Información general

En algunos vehículos, la línea de suministro de aire del VPOD (dispositivo de salida de presión variable), en motores Detroit Diesel Series 60, se pudo haber conectado incorrectamente en la fábrica. La línea de suministro de 1/2 de pulgada de diámetro que va al VPOD debe ser una línea dedicada para la línea de aire, pero puede conectarse a la válvula protectora de presión, junto con la línea de suministro del bloque de unión en el tanque de aire secundario. Esto puede causar detonaciones y "tropezones" del motor.

Figura 1, VPOD y línea de aire en el motor

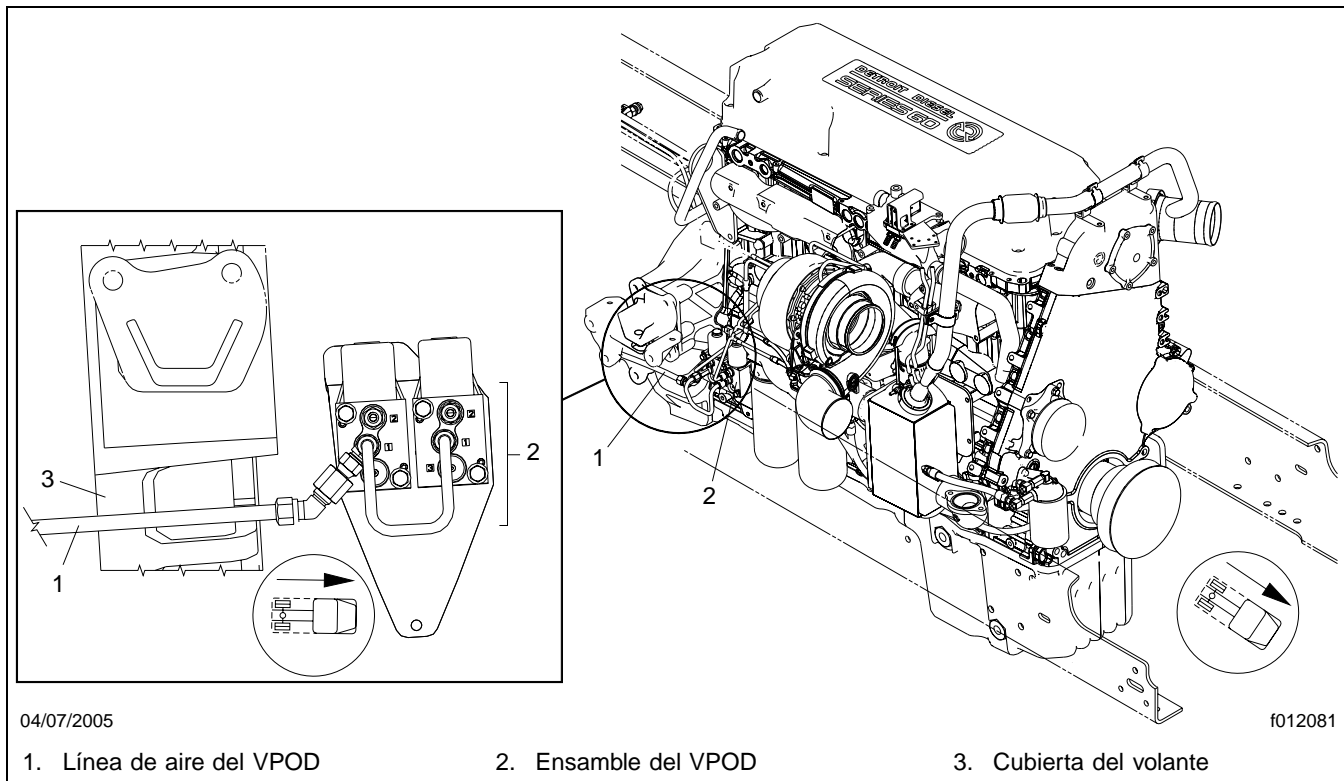
1. Estacione el vehículo en una superficie a nivel, ponga los frenos de estacionamiento, apague el motor, y bloquee los neumáticos.
2. Vacíe el sistema de aire.
3. Localice la línea de aire VPOD de 1/2 pulgada de diámetro, en el lado derecho del motor. Vea la **Figura 1**.
4. Siga la línea de aire que va al tanque de aire secundario, y vea si está conectada sola a una válvula protectora de presión, o si está conectada junto con otra línea de aire (como la línea de suministro del bloque de unión). Vea la **Figura 2**.

Figura 2, Línea de aire del VPOD incorrectamente conectada (usual)

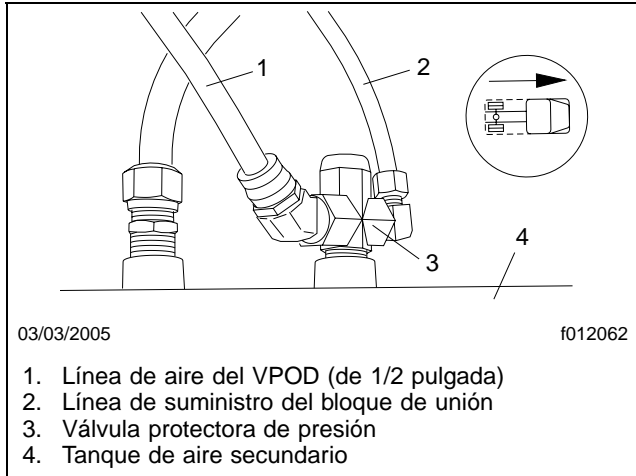
Si el VPOD está conectado a la válvula protectora de presión junto con cualquier otra línea de aire, vaya al siguiente paso.

5. En el tanque de aire secundario, desconecte la línea de suministro del VPOD del acoplamiento de desconexión rápida.
6. Quite y guarde el acoplamiento de desconexión rápida.
7. Ponga cinta de Teflon® sobre los filetes de rosca del nuevo tapón de 3/8 de pulgada, e instálelo en la válvula protectora de presión existente, donde estaban el acoplamiento de desconexión rápida y la línea del VPOD.
8. Encuentre una lumbrera que no esté en uso en el tanque de aire secundario y retire de ella el tapón de 3/8 de pulgada NPT. Guarde el tapón.
9. Ponga cinta de Teflon sobre los filetes de rosca de la nueva válvula protectora de presión, y entonces instálela en la lumbrera que no esté en uso del tanque de aire secundario.

Figura 3, Nueva ubicación para la línea de aire del VPOD (usual)

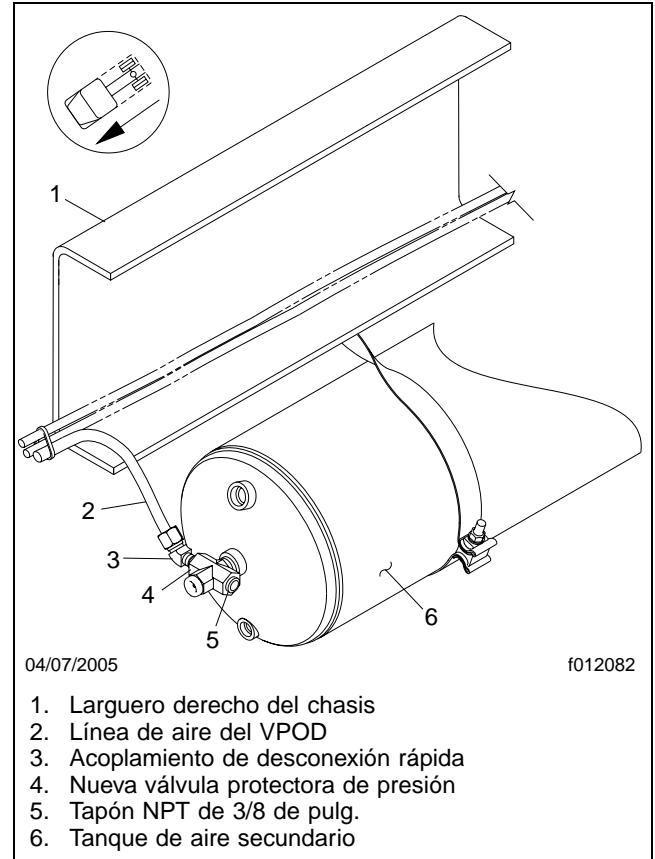
Para corregir esta situación, desconecte la línea de aire de la válvula protectora de presión existente, y conéctela sola a una nueva válvula protectora de presión en una lumbrera, que no esté en uso, del tanque de aire secundario. Siga estas instrucciones.

12. Afloje un segmento suficientemente largo de la línea de suministro de aire del VPOD, y conéctelo a la nueva válvula protectora de presión. Vea la **Figura 3**.
Si es necesario, fije la línea de aire con correas de amarre.
